改善箇所説明図

《基準不適合箇所》

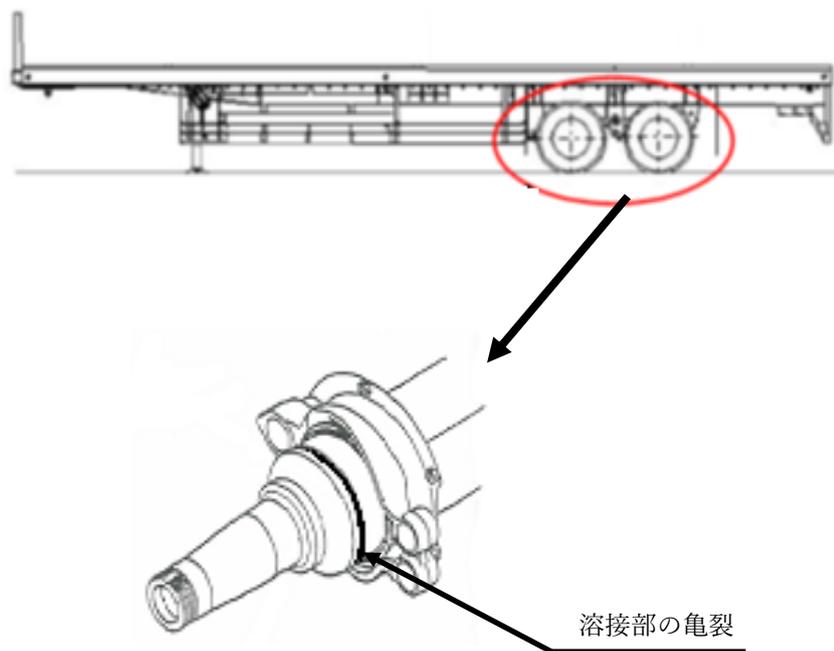
基準不適合発生箇所

トレーラの車軸において、車軸を製作する自動溶接機の施工管理が不十分なため、一部の車両で溶接の溶け込み不足がある。そのため、当該車軸に亀裂が発生する場合があります、そのままの状態で行くと、亀裂が進行し、最悪の場合、車軸が折損するおそれがある。

全車両、当該車軸の溶接溶け込み状態を点検する。
点検により溶接の溶け込みが不十分なものは、新品と交換する。

改善実施済車両には、車台番号打刻付近に対策済み No. 4259 のステッカーを貼付する。
